東通原子力発電所1号炉審査資料	
資料番号	A1-CA-0114
提出年月日	2023年4月17日

東通原子力発電所
基準地震動の策定に関する
審査資料の修正について

2023年4月17日
東北電力株式会社

2.2 原子炉建屋基礎地盤の工学的特性
(9) 岩盤分類(風化区分基準)

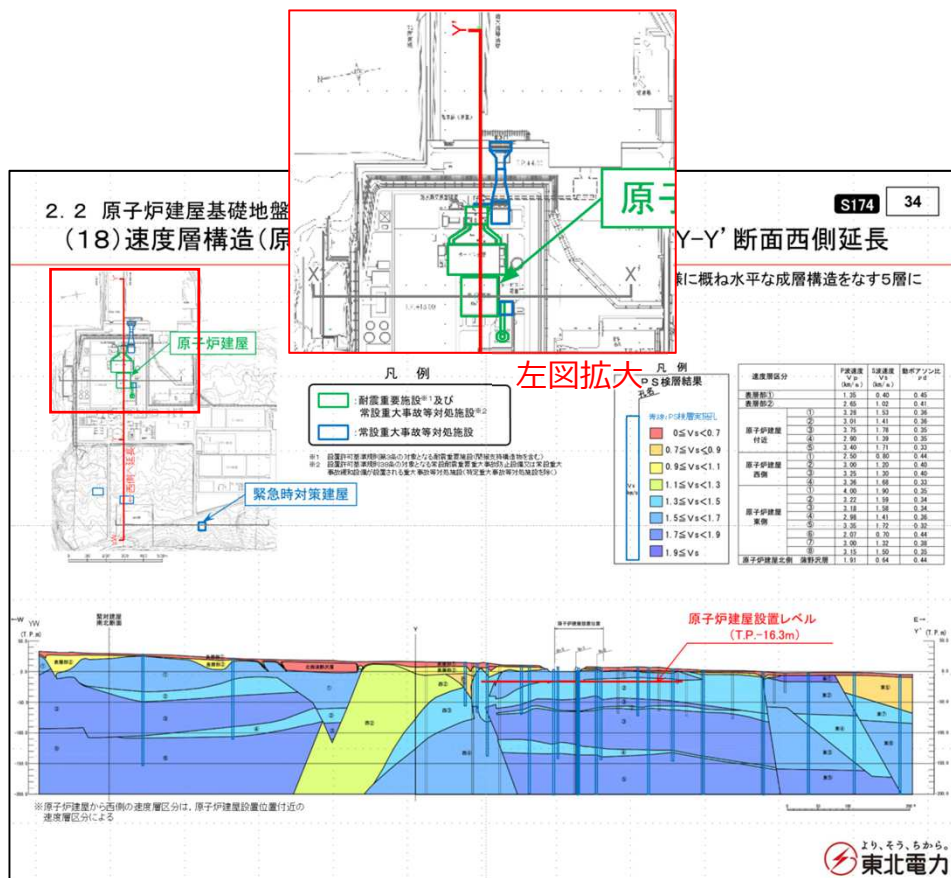
- 岩盤分類(風化区分基準)について、「風化区分2」のコア写真として、「風化区分3」のコア写真(O₃-5:4.76-4.84m)を貼り付けていた。
- 第1113回審査会合(2023.2.10)で報告した新たな資料チェックルールに基づき、専門家によるコア写真と柱状図との確認を行ったところ、風化区分として適切なコア写真が貼られていないことが分かった。
- 地質断面図に示す風化状況の記載は、柱状図の情報に基づき作成していることから、新規基準への適合性に対する説明内容に影響は無い。

風化区分	性 状	コ ア 写 真
5	原岩の組織が全く認められないか、かろうじて原岩の組織が認められるもの。新鮮な礫を含まない。全体に褐色化している。	(O ₂ -1:0.78 - 0.94m)
4	礫・基質ともに変色している。基質はかなり軟質化し、指圧で崩れる。礫も軟質化している。	(O ₂ -5:3.40 - 3.59m)
3	基質は全体に変色しているが、指圧で崩れない程度に硬い。礫は変色し、やや軟質化しているが、新鮮部を残すものが主体である。	(O ₂ -5:4.38 - 4.55m)
2	基質はわずかに変色し、やや軟質化しているが、概ね硬質である。礫は新鮮である。	(O ₂ -1:11.70 - 11.90m)
	新鮮である。	(O ₂ -5:23.20 - 23.40m)

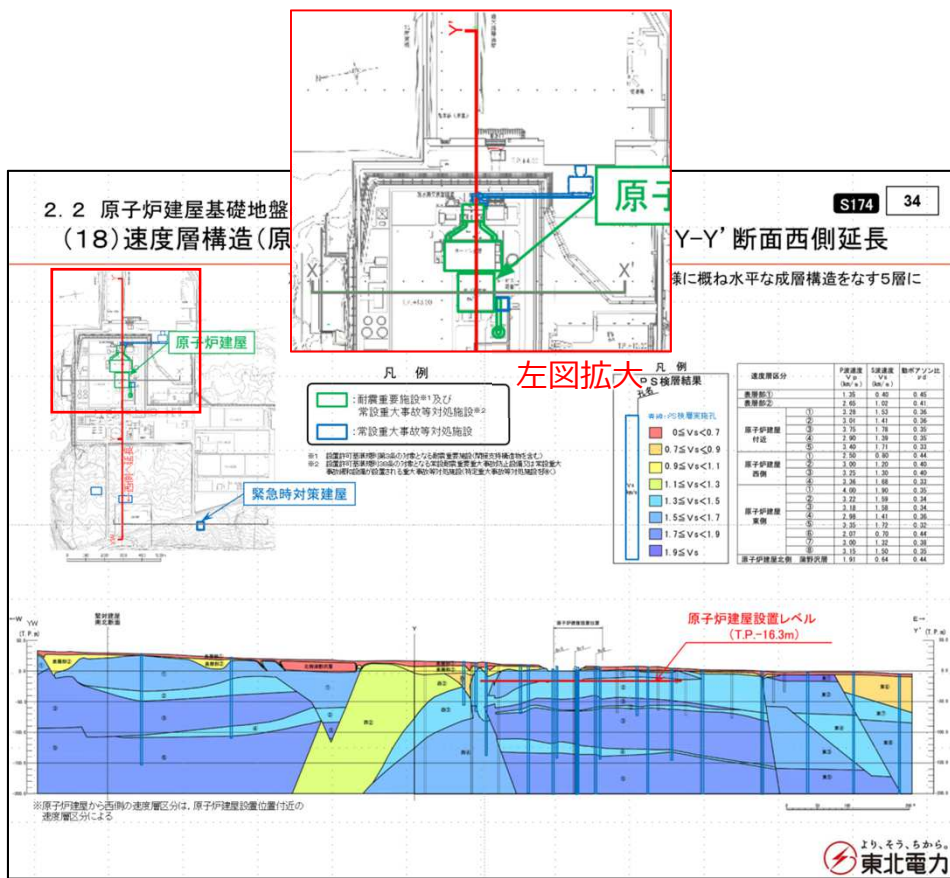
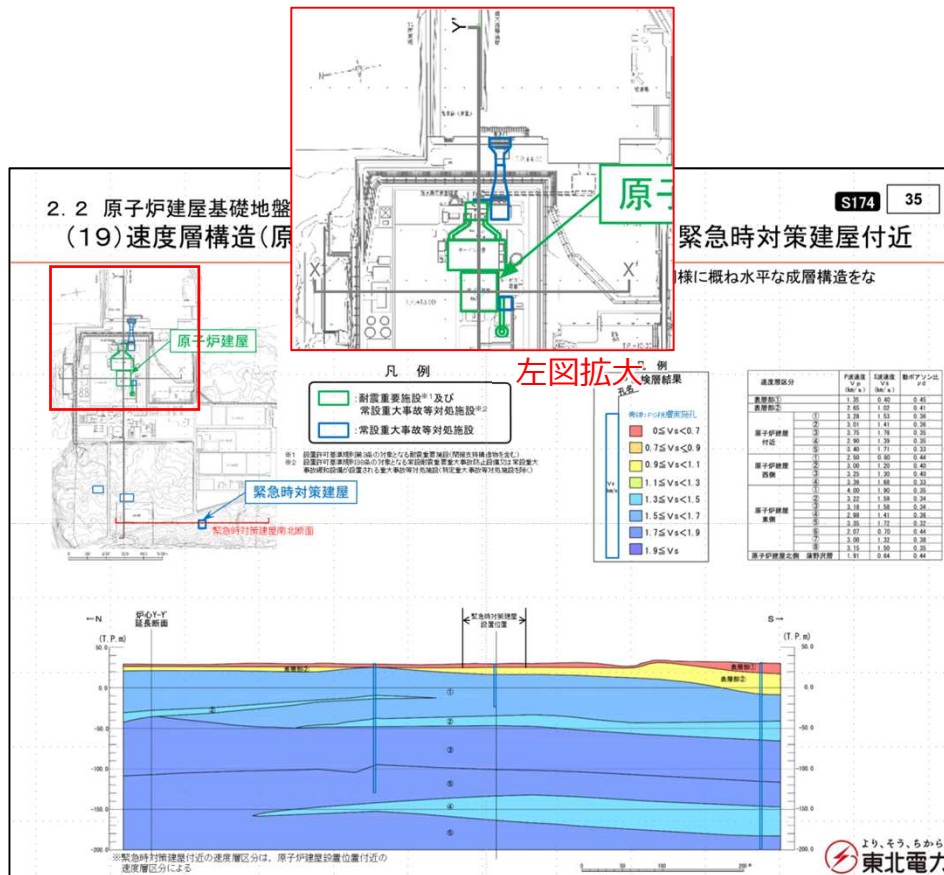
- 速度層構造の断面位置を示す平面図について、補機取水系施設を常設重大事故等対処施設として着色すべきところ、取水系施設に着色していた。
- 平面図は速度層構造の断面位置を示すものであり、断面位置は正しく記載されていることから、新規制基準への適合性に対する説明内容に影響は無い。

資料1-2-3 東通原子力発電所 基準地震動策定のうち地下構造の評価について
(コメント回答)(補足説明資料) p.40

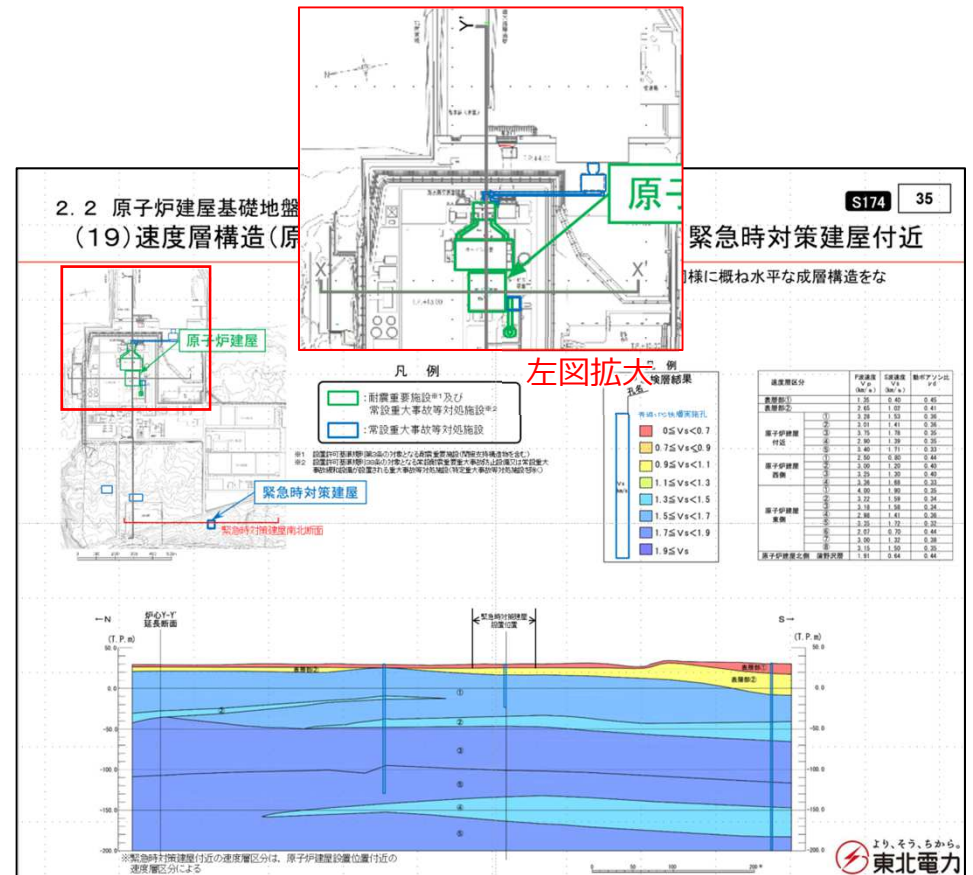
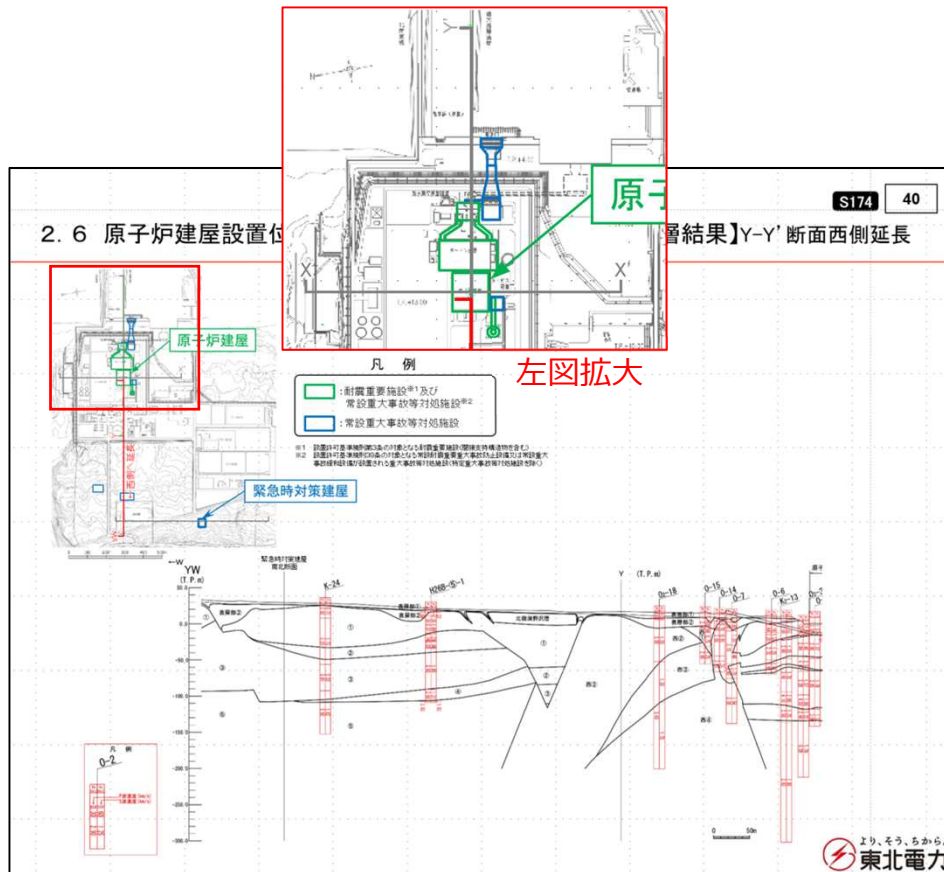
- 速度層構造の断面位置を示す平面図について、補機取水系施設を常設重大事故等対処施設として着色すべきところ、取水系施設に着色していた。
- 平面図は速度層構造の断面位置を示すものであり、断面位置は正しく記載されていることから、新規基準への適合性に対する説明内容に影響は無い。

資料1-2-3 東通原子力発電所 基準地震動策定のうち地下構造の評価について
(コメント回答)(補足説明資料) p.41

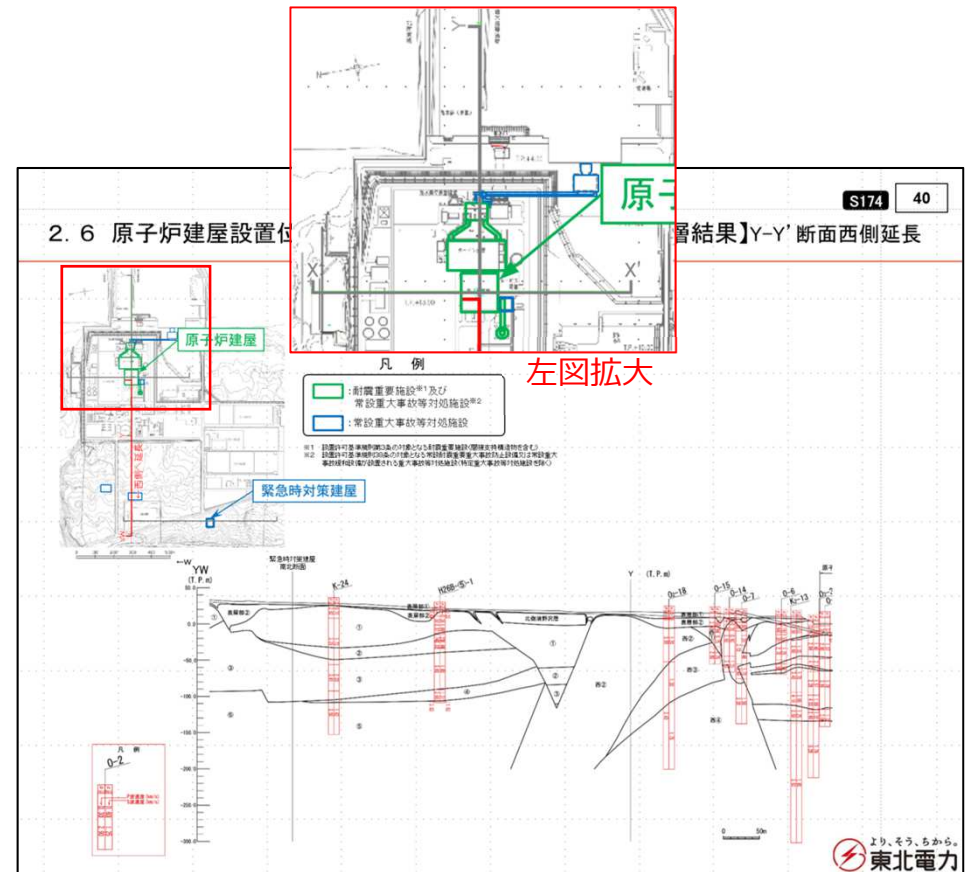
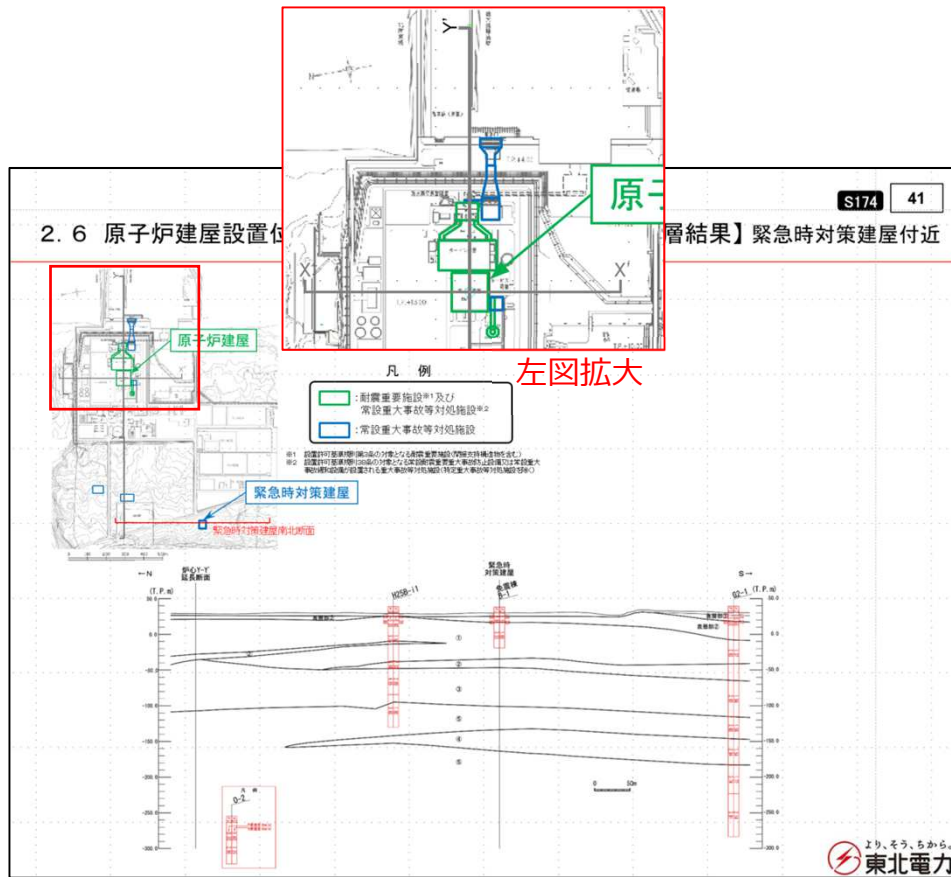
- 速度層構造の断面位置を示す平面図について、補機取水系施設を常設重大事故等対処施設として着色すべきところ、取水系施設に着色していた。
- 平面図は速度層構造の断面位置を示すものであり、断面位置は正しく記載されていることから、新規基準への適合性に対する説明内容に影響は無い。

3.2 水平アレイ観測記録の検討(原子炉建屋直下と自由地盤)
 (7) 臨時地震観測の検討に用いた地震

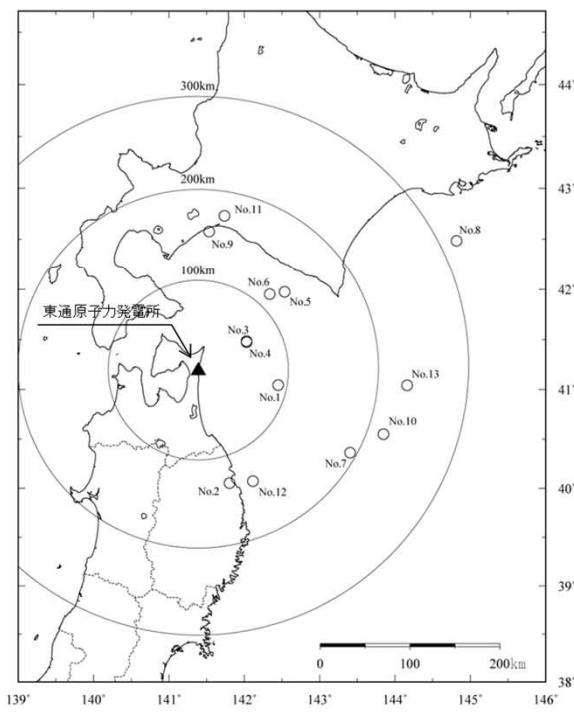
- 水平アレイ観測記録の検討に用いた地震の諸元のうち震央距離について、誤った数値を記載していた。観測記録諸元表の作成において、検討に用いた観測記録を選定後、震央距離を追加記載する際、東通の緯度・経度の入力を誤って計算していた。
- 震央距離は、検討の算定に用いた値ではなく、参考値として示したものである。また、ここで示している13件の観測記録は、最大加速度振幅(A_{max})を条件として選定した地震であるため、震央距離の修正による変更はない。震央分布図も正しい震央距離で作成しており変更はない。以上のことから、新規基準への適合性に対する説明内容に影響は無い。

震央距離の修正

139	91
179	131
93	63
93	62
144	129
128	116
245	193
340	319
129	155
268	219
152	174
189	138
276	233
(誤)	(正)

3.3 自由地盤及び原子炉建屋直下観測点の増幅特性に関する検討
(8)自由地盤T.P.-82.8mの周期0.5秒程度の卓越に関する分析
鉛直アレイの増幅における弱層の影響

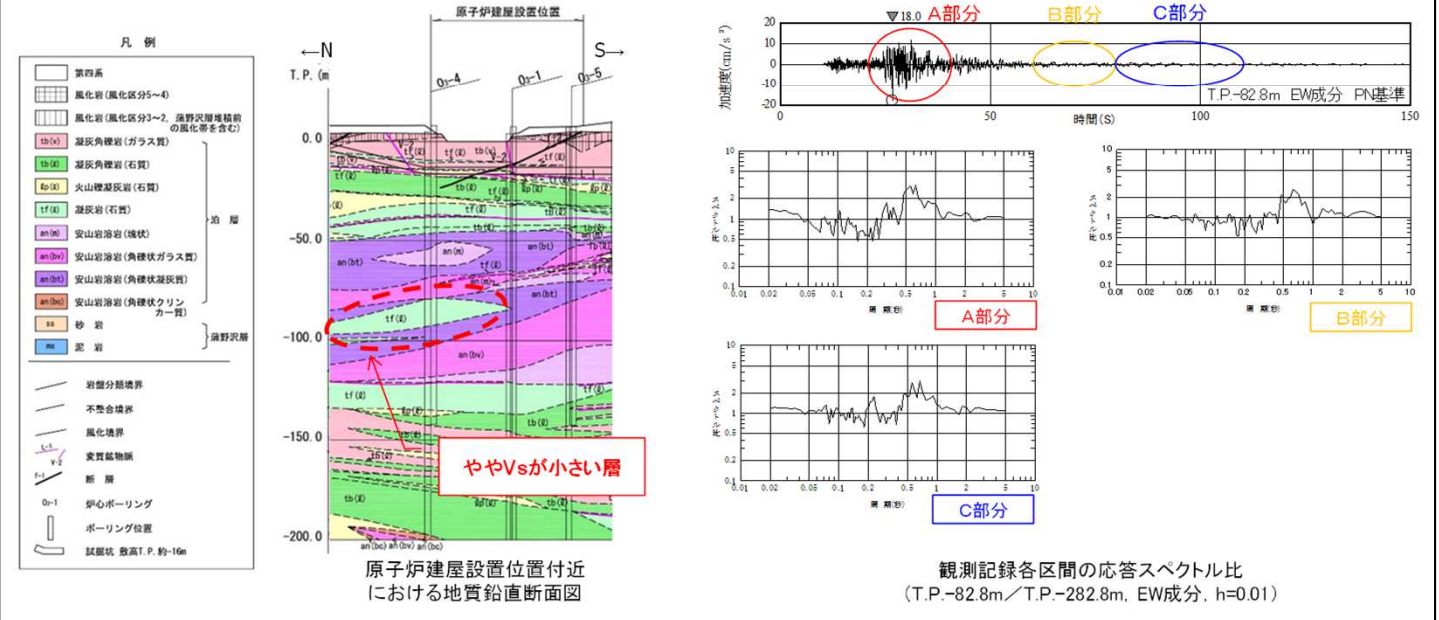
- 自由地盤T.P.-82.8mに見られた周期0.5秒程度の卓越に関する分析の説明文章において、「大きく」を「小さく」と誤って記載していた。
- 説明文章は、元より「大きく」の意味で記載しており、新規基準への適合性に対する説明内容に影響は無い。

語句の修正

小さく

大きく

検討に用いた地震の震央分布

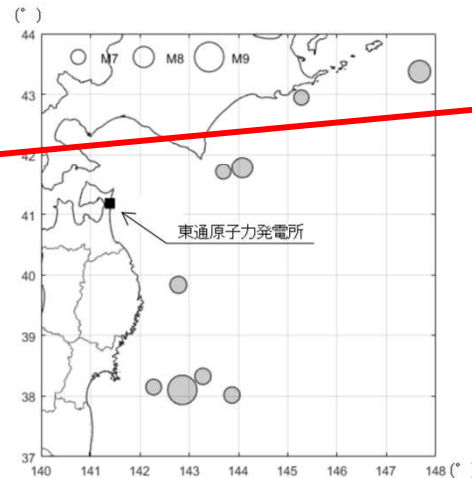
- 深部地盤モデル作成において、コーダ部H/Vスペクトル比の評価に用いた地震の諸元のうち、1994年10月4日の地震の震央距離について、誤った数値を記載していた。
- 震央分布図の作成及びコーダ部H/Vスペクトル比の評価には震央距離は用いていないこと、当該地震の見かけ入射角は(正)の572kmで算定していることから、新規制基準への適合性に対する説明内容に影響は無い。

震央距離の修正

572

5.3 再現性向上を図った2008年岩手県沿岸北部の地震の震源モデルの構築
(4) 震源パラメータの検討

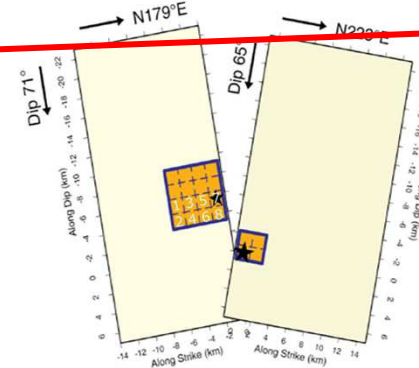
- 2008年岩手県沿岸北部の地震の震源モデルの構築に関して、震源パラメータの検討条件の記載漏れがあった。ライズタイムの変動範囲のうち「tr」についてはSMGA1とSMGA2の変動範囲を記載するところ、SMGA2のみの変動範囲を記載していた。
- 最適モデルのライズタイムは、(正)の内容のとおりそれぞれの変動範囲で選定されており、新規基準への適合性に対する説明内容に影響は無い。

検討条件の追記

SMGA1
tr : 0.08~0.33秒

SMGA2
tr : 0.16~0.66秒

α = 0.10~0.40
(0.02刻み)

3. 4 敷地内臨時高密度観測

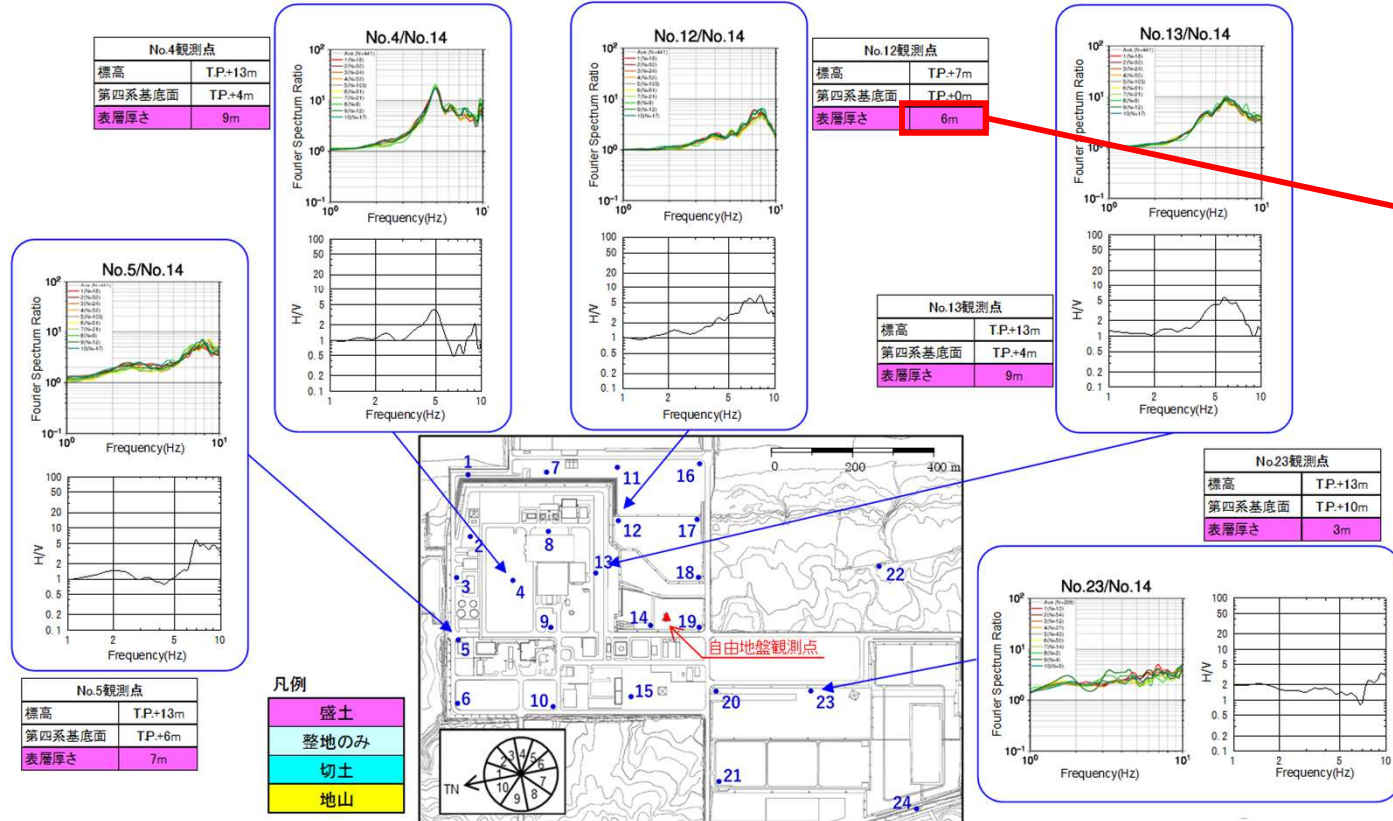
- 敷地内臨時高密度観測による観測記録を用いた検討において、各観測点の表層厚さ(標高から第四系基底面の高さを引いた値)のうち、No.12観測点の表層厚さについて、誤った数値を記載していた。
- 各観測点の表層厚さは、基準化スペクトルと微動H/Vスペクトルの計算に用いておらず、参考値として示したものであることから、新規基準への適合性に対する説明内容に影響は無い。

表層厚さの修正

7m
(正)

35 O₃-2孔

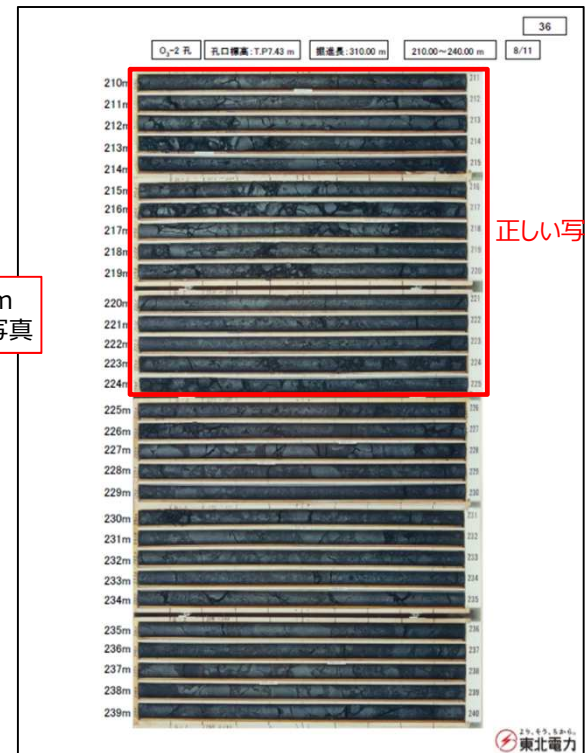
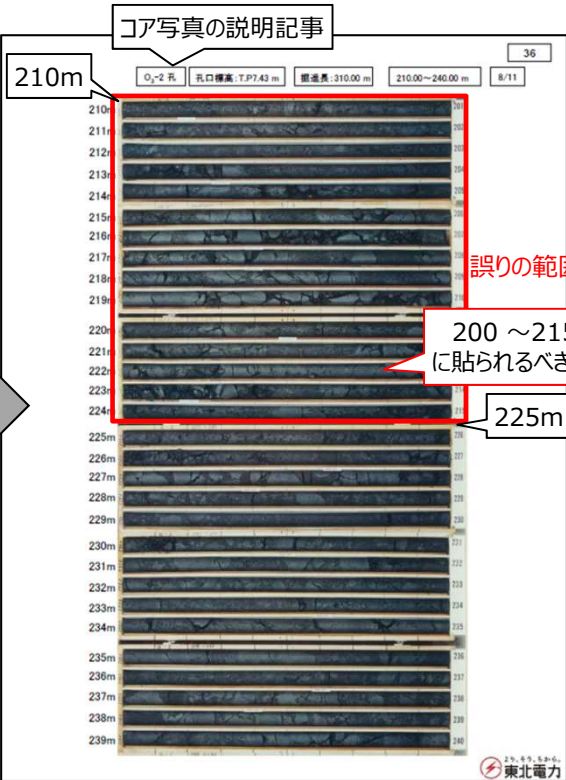
- O₃-2孔の深度210~225mに、深度200~215mのコア写真が貼られていた。
- ボーリング柱状図は正しく貼られており、コア写真の説明記事は正しく記載されていた。
- 地質断面図等の審査の判断に影響するデータは柱状図の情報に基づき作成することから、新規制基準への適合性に対する説明内容に影響は無い。
